改善箇所説明図

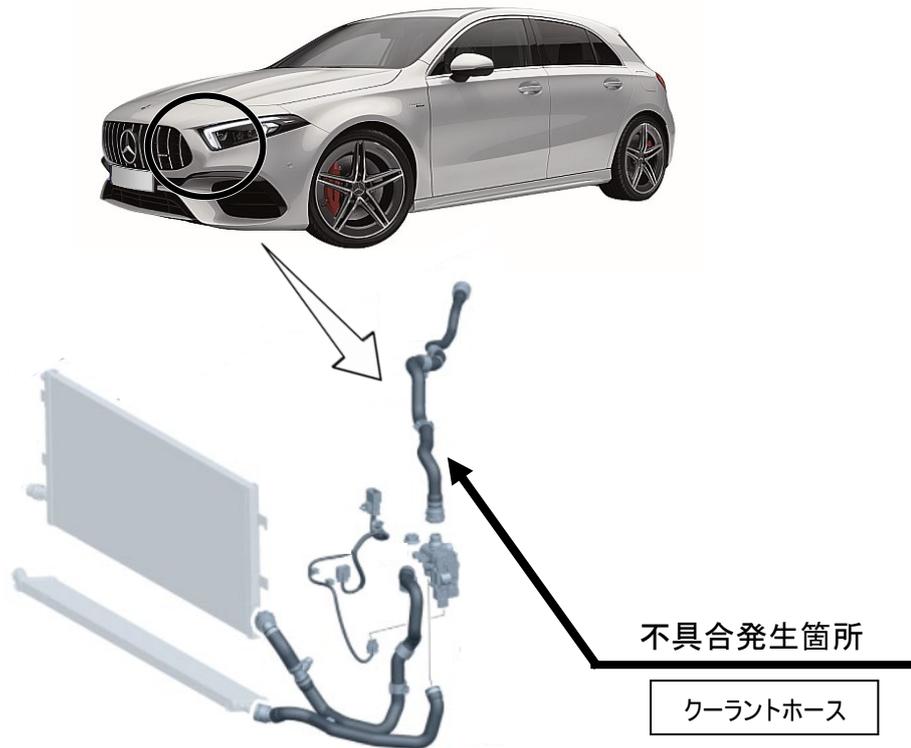
注: は、交換する部位を示す。

エンジンのクーラントホースにおいて、耐圧強度が不足しているため高負荷運転時に冷却回路の内圧が上昇すると、破損することがある。そのため、冷却水が漏れて警告灯が点灯し、そのまま使用を続けるとオーバーヒートに至り、最悪の場合、エンジン破損に至るおそれがある。

改善の内容

全車両、クーラントホースを対策品に交換する。

識別：車台番号の付近に黄色の識別ペイントを塗布する
